上野遊水地の機能について

今本博健

図 2.4.2 岩倉地点から下流への流出量（戦後最大洪水）

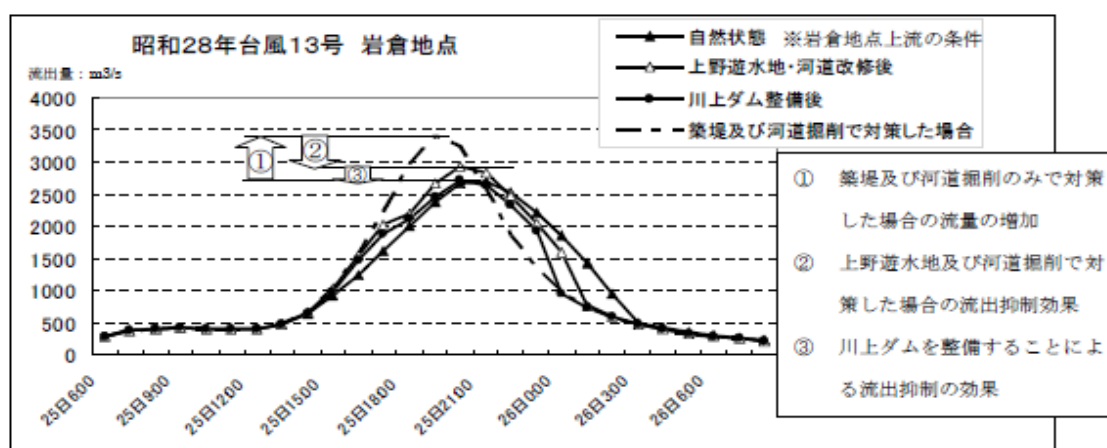
つぎは必要量を貯めるに要する遊水地の容量である。第 69 回淀川水系流域委員会(H19.12.27)の審議資料 1-2-2 の図 2.4.2 によれば、計画洪水の流量が 2700m³/s を超えるのは約 3 時間であるから、超える分だけを貯めるとすれば、必要な容量は多めに見て約 500 万 m³ である。上野遊水地の総容量は約 900 万 m³ であるから、容量的には可能である。
